Bogotá D.C. 28 de agosto de 2019

Señores  
Mesa Técnica Hidroituango  
La ciudad

Ref.: Observaciones al documento de respuesta de EPM-Hidroituango a la evaluación de los técnicos que obran en apoyo a las víctimas.

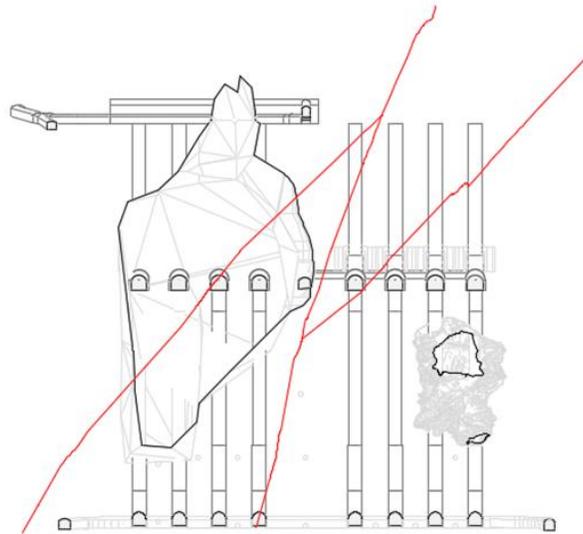
- vii. EPM – Integral (2019) afirman que existe falsedad en la evaluación hecha por los asesores técnicos de las víctimas respecto a la omisión de las fracturas en los materiales conocidos como roca fresca (tipo III) y roca poco alterada (tipo IIB). No obstante, la afirmación nuestra se basa en la información remitida a la autoridad ambiental en el proceso de licenciamiento y por ello es temeraria la calificación que de nuestra observación hacen estas empresas. Los análisis forenses pueden haber considerado, algunas veces, las fracturas, pero incluso en estudios recientes, posteriores a las emergencias, los modelos siguen teniendo superficies circulares de despegue, de manera que ratificamos la observación. También se refieren a la falta de relación de las fallas geológicas con los colapsos que han ocurrido, pero incluso,

a la luz de la gráfica que remiten para comprobar la no relación, puede verse que la dirección de las fallas (líneas en rojo) es sensiblemente paralela al límite de la zona afectada.

*Fragmento de la denominada Figura 2 del documento de EPM - Integral "Afectaciones en el norte (oquedad estable sin soporte y fallas no pasan por esta oquedad)". No obstante lo que se lee en el pie de figura, este esquema refuerza la relación entre las fallas geológicas (líneas rojas) y la geometría general de las zonas afectadas (la "oquedad").*

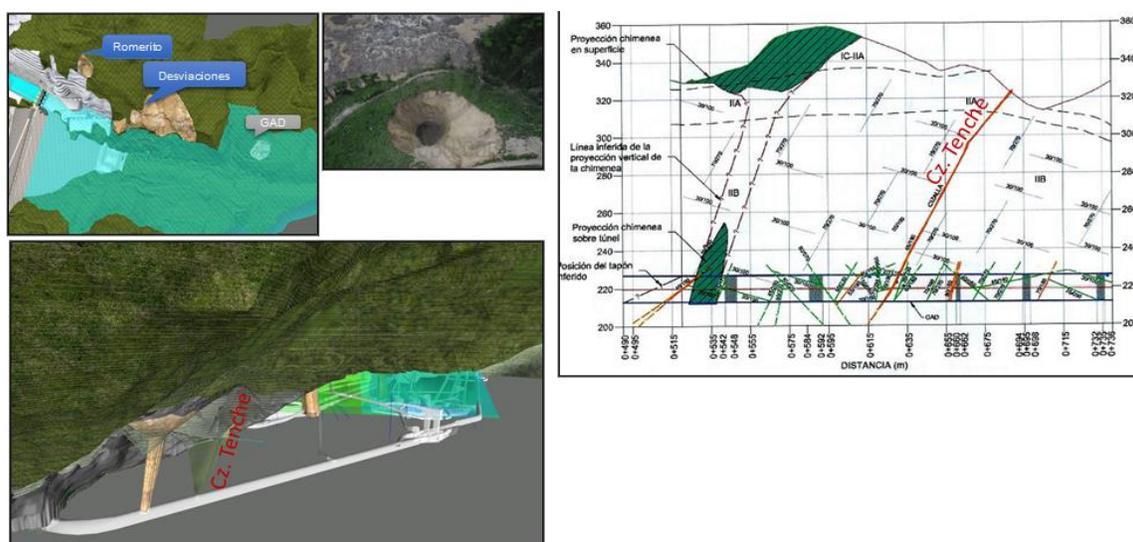
De igual manera, extraña que a EPM – Integral no le llame la atención el paralelismo entre las zonas de cizalla (la de Tenche, en este caso) con las problemáticas de colapso que se han presentado. Hemos justamente argumentado las deficiencias de los estudios geológicos en el diseño, que pueden haber omitido la cartografía de zonas de cizalla. De hecho, con la medición de las direcciones de la zona de cizalla de Tenche, podría cartografiarse en superficie dicha zona de cizalla, pero como se ve, solamente se muestra en los esquemas tridimensionales el perfil, con lo cual se omite la posibilidad de un mejor análisis de la relación entre los colapsos y las cizallas.

Como es claro, EPM – Integral aun no entienden el patrón de fracturamiento y su relación con las fallas geológicas e insisten en que no haber caracterizado durante el diseño, en una escala adecuada estas fallas no era necesario.

Figura 3 “Afectaciones en la GAD (falla no pasa por la zona de la chimenea)” que se incluye en el documento de EPM – Integral en respuesta a las observaciones de los técnicos que acompañan las víctimas. No parece llamar la atención a EPM-Integral el paralelismo entre las zonas de cizalla y los colapsos que se han presentado en el macizo rocoso
